改善箇所説明図

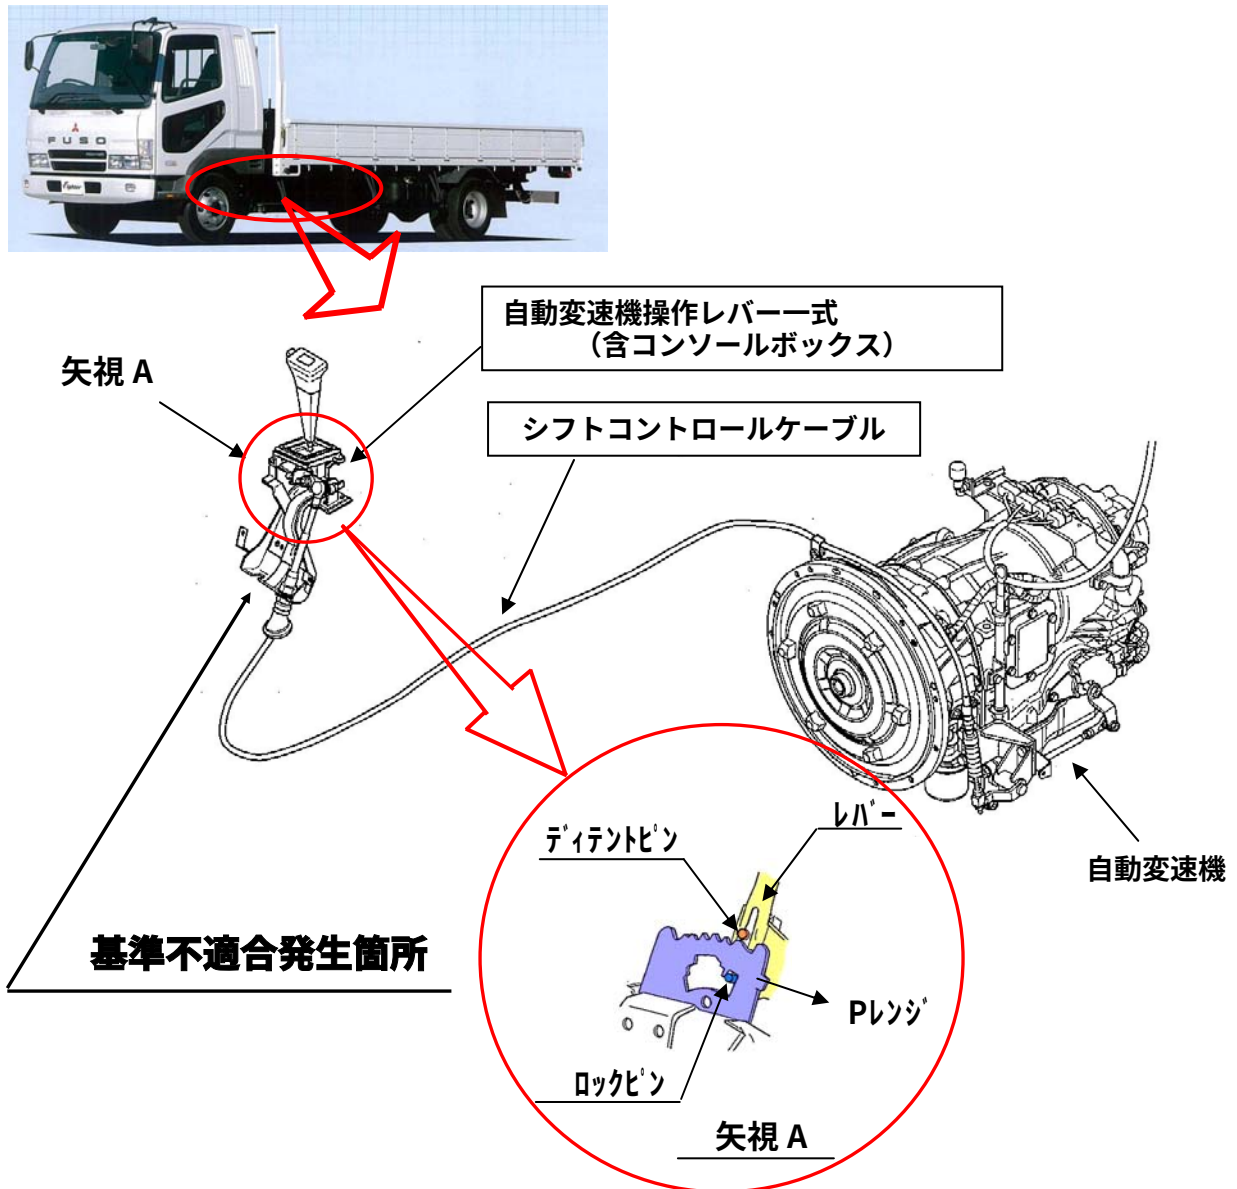
自動変速機操作レバーの加工が不適切なため、当該レバーとディテントピンまたはロックピンにガタ・たわみ等が発生しているものがある。そのため、シフト操作を行った際に操作レバーがPレンジ位置にあるにもかかわらず、自動変速機本体側はRレンジのままとなっており、最悪の場合、車両が後退するおそれがある。

全車両、自動変速機操作レバー式及びシフトコントロールケーブルを対策品に交換する。
尚、対策品の供給に時間を要するため、当面の措置としてPレンジ操作時の注意事項を記載したコーションプレートを配布し、ユーザの注意喚起を図る。
